FICHE TECHNIQUE YLD / YMD

Correspondance entre l'ancienne
et la nouvelle gamme LCAC 2017

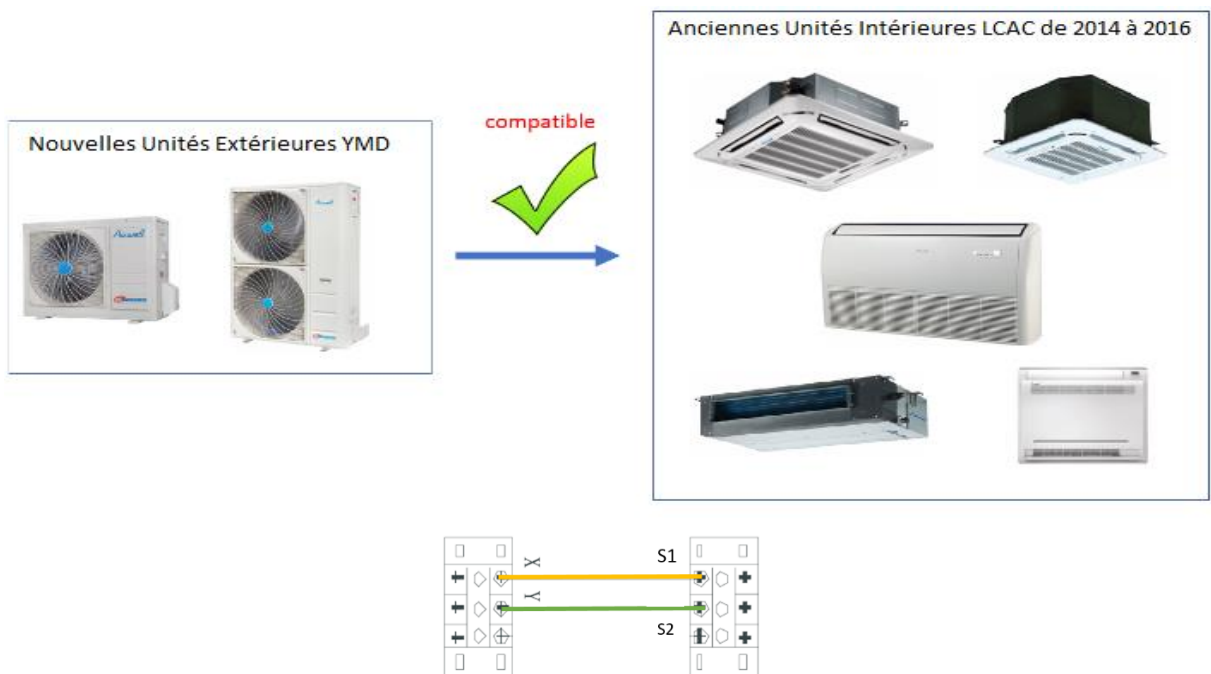
→ La question concerne le couplage entre les anciennes unités intérieures et les nouvelles unités extérieures YMD versus les nouvelles unités intérieures et les anciennes unités extérieures YLD.

3 cas différents :

Cas n°1 : Les couplages YLD012/DID012 et YMD012/DCD012 → ne fonctionne pas en raison d'un protocole de communication différent.

Cas n°2 : Couplage avec de **nouvelles** unités extérieures YMD et **anciennes** unités intérieures Gammes LCAC 2014-2016.

Cas n°3 : Couplage des **anciennes** unités extérieures YLD avec les **nouvelles** unités intérieures Gamme LCAC 2017.
